Kanton Zürich
Stadt Illnau-Effretikon

Privater Gestaltungsplan Rosenhof

Bericht zu den Einwendungen

Ausschnitt Zentrumsrichtplan Effretikon

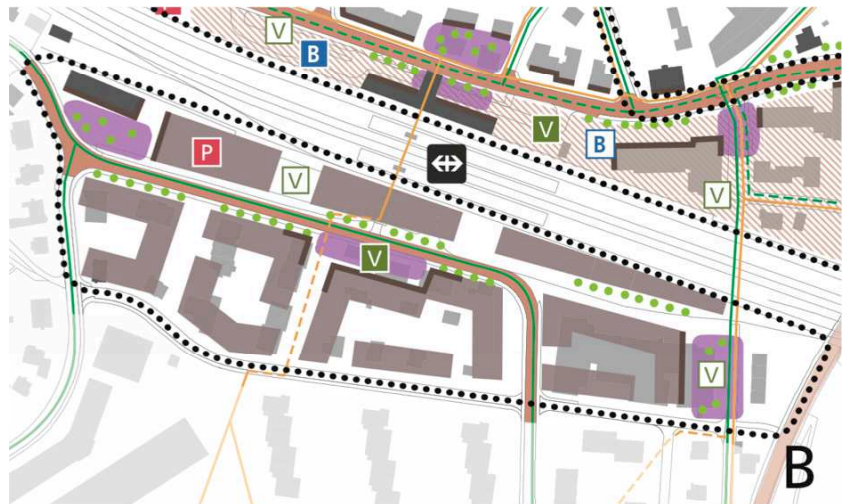
Es können nicht ungeprüft Festlegungen aus dem Masterplan, der ein informelles Planungsinstrument darstellt, übernommen werden.

Es ist richtig, dass der Masterplan Bahnhof Ost ein informelles Planungsinstrument darstellt. Gemäss S. 6 Masterplan erklärt der Stadtrat diesen aber mit der Festsetzung für sich selbst als verbindlich. Bei der Beurteilung der Teilgestaltungspläne orientiert sich der Stadtrat an den Festlegungen des Masterplans.

Zudem übernimmt der an der Gemeindeabstimmung vom 25. November 2018 von der Bevölkerung angenommene kommunale Richtplan als formelles Planungsinstrument die Festlegungen des Masterplans zur Lage und Abstände der Bauten. Auf S. 8 des kommunalen Richtplans wird zum Bereich Bahnhof Ost festgehalten: «Anordnung der Bauten und Freiräume gemäss Baubereichen». Die Baubereiche sind sodann im Zentrumsrichtplan Effretikon (Teilbereich B) dargestellt und sind innerhalb des Gestaltungsplanperimeters deckungsgleich mit den im Masterplan definierten Baubereichen.

Ausschnitt Mobilitätskonzept Masterplan
Bahnhof Ost

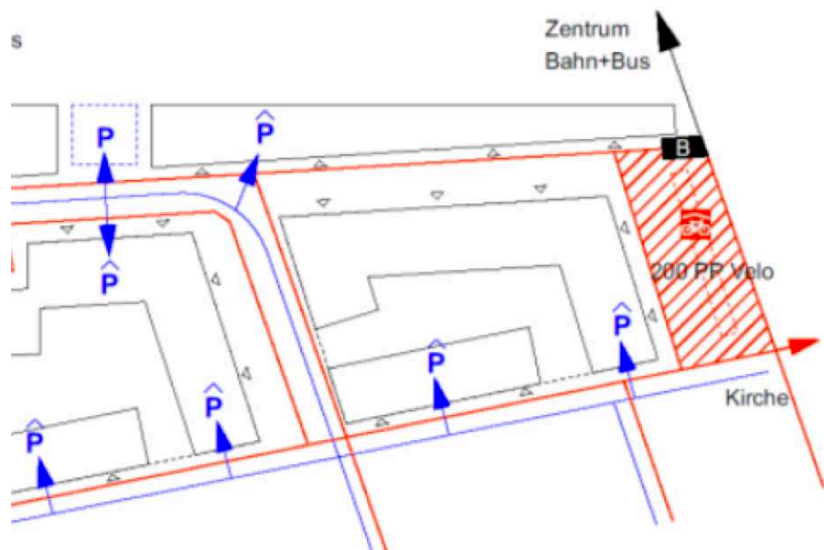
Die Tiefgarage ist von der Brandrietstrasse bzw. der Westseite her zu erschliessen.

Die mögliche Platzierung der Tiefgarageneinfahrt wurde geprüft (siehe Anhang).

Der Anordnungsbereich für die Tiefgarageneinfahrt wird auf Basis der Überprüfung entlang der Florastrasse vergrössert.

Aufgrund der Topographie ist jedoch eine Anordnung an der Brandrietstrasse nicht möglich. Ausserdem können die notwendigen Sichtweiten bei der heute signalisierten Geschwindigkeit von 50 km/h nicht eingehalten werden. Eine Anordnung im Kreuzungsbereich (Brandriet-/Rütli-/Florastrasse) ist aus Sicht der Verkehrssicherheit ebenfalls abzulehnen.

Eine Ausfahrt direkt auf die übergeordnete Brandrietstrasse und den entlang dieser Strasse verlaufenden kommunalen Radweg wird daher als nicht zweckmässig beurteilt.

links: Mögliche Verschattung heute (18 m), rechts: Maximale Verschattung mit Gestaltungsplan (15-17 m)

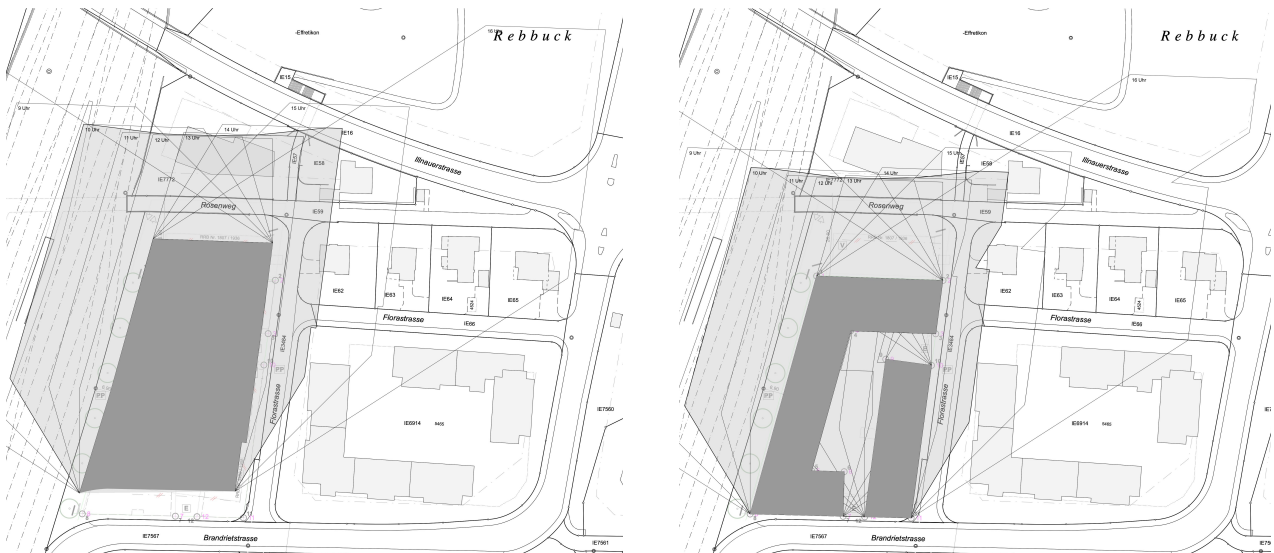
Der Teil des Gebäudes A, welcher von Ost nach West verläuft und die östlich gelegenen Gärten verschattet, ist höchstens 3 Etagen hoch zu bauen.

Unten abgebildet ist die Gegenüberstellung der 2-Stunden-Schatten (8 bis 16 Uhr am mittleren Wintertag, gemäss Merkblatt «Erläuterungen zum 2-Stunden-Schatten») aufgrund einer gemäss BZO heute möglichen Bebauung (maximale Höhe: 18 m) und einer gemäss Gestaltungsplan zulässigen Bebauung (maximale Höhe: 15m resp. 17 m).

Es ist zu erkennen, dass die mögliche Verschattung mit dem Gestaltungsplan insgesamt nicht grösser sondern gar kleiner wird.

Schnitt entlang Brandrietstrasse

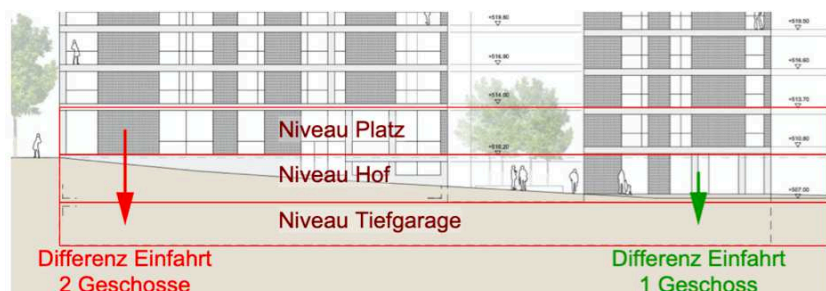
Die Ein- und Ausfahrt ist entweder an der Brandrietstrasse anzuordnen oder zumindest näher am Einlenker Florastrasse/Brandrietstrasse. Es ist deshalb im Situationsplan ein Bereich für die Ein- und Ausfahrt vorzusehen.

Der Anordnungsbereich für die Tiefgarageneinfahrt wird entlang der Florastrasse vergrössert. Aufgrund der Topographie ist eine Anordnung an der Brandrietstrasse nicht möglich (siehe Schnitt unten). Ausserdem können die notwendigen Sichtweiten bei der heute signalisierten Geschwindigkeit von 50 km/h nicht eingehalten werden. Eine Anordnung im Kreuzungsbereich (Brandriet-/Rütli-/Florastrasse) ist aus Sicht der Verkehrssicherheit ebenfalls abzulehnen.
